Roma 27 Settembre 2023
Rif.to ns.: 2023 0304 PG/tn

Oggetto: ID_VIP: 7947 Procedimento di valutazione dell'impatto ambientale di cui all'art. 23 del D.Lgs n. 152/2006 e ss.mm.ii. relativo al Progetto "Progetto denominato "EnerClima 2050".
RISPOSTA al Parere tecnico istruttorio negativo espresso dalla Direzione Generale Archeologia Belle Arti e Paesaggio, Servizio V del Ministero della Cultura, protocollo MIC_DG-ABAB_Serv.V 29/08/2023 – 0029192-P ; protocollo MASE.REG.UFF.INGRESSO.0136973.29-08-2023

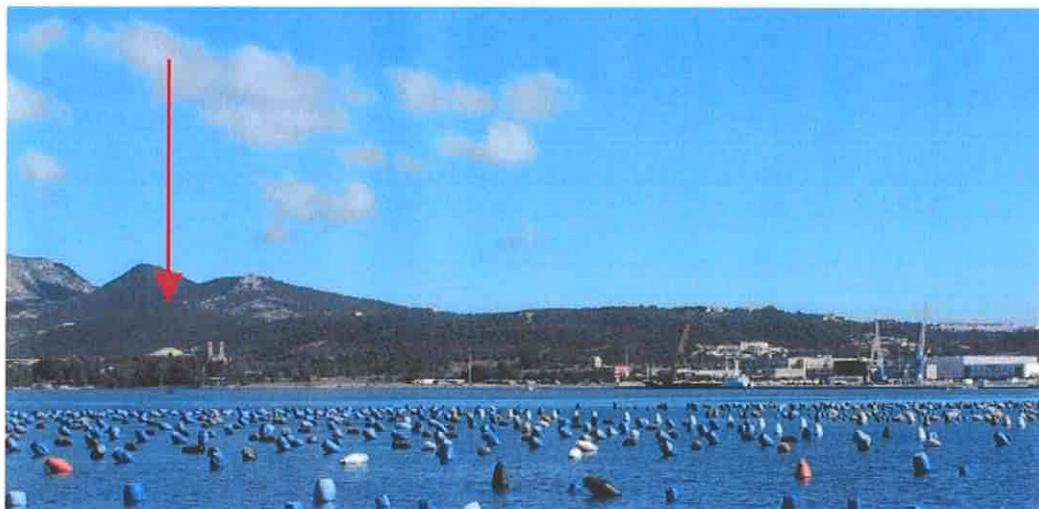
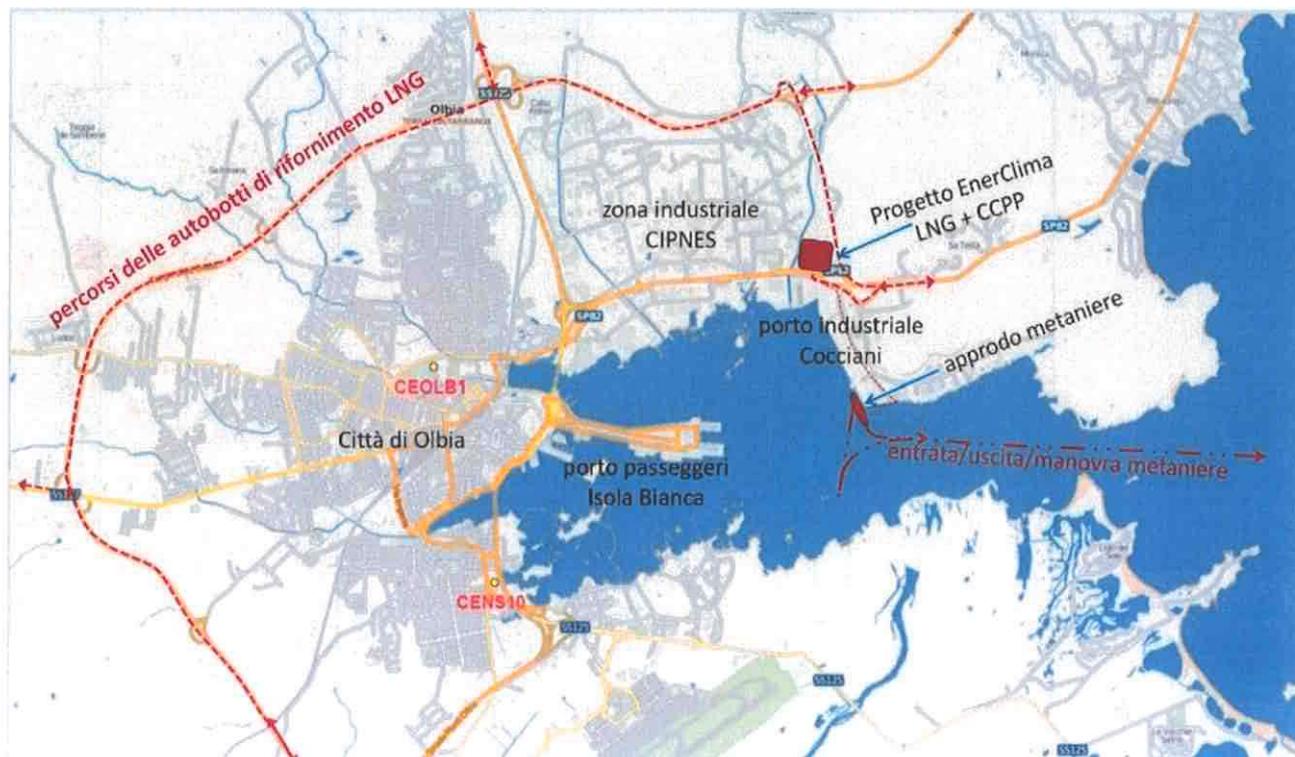
Considerazione in risposta al punto d) di pagine 5 e 6: Le Integrazioni volontarie al progetto presentate il 20/04/2023 rispondono alla nota DG ABAB prot. 25161 del 05/07/2022. In particolare si osserva che la foto-simulazione del serbatoio di GNL (altezza 45m) indicata al punto d) 4 di pagina 5 del parere in oggetto, fa ancora riferimento al progetto iniziale presentato il 25/01/2025. Nelle integrazioni volontarie al progetto presentate il 20/04/2023 il serbatoio è stato ribassato del 50% fino ad una altezza massima di 30m che, riteniamo ben si inserisca nel contesto generale delle infrastrutture portuali e industriali circostanti.

Solitamente (e sempre per motivi di sicurezza) i serbatoi di GNL sono più alti che larghi e pertanto "più visibili"; nel caso di Olbia si è preferito il compromesso di allargarlo ed abbassarlo per renderlo "meno visibile". Una ulteriore riduzione di volumi è sempre possibile ma non soddisferebbe le esigenze di servizio richieste.
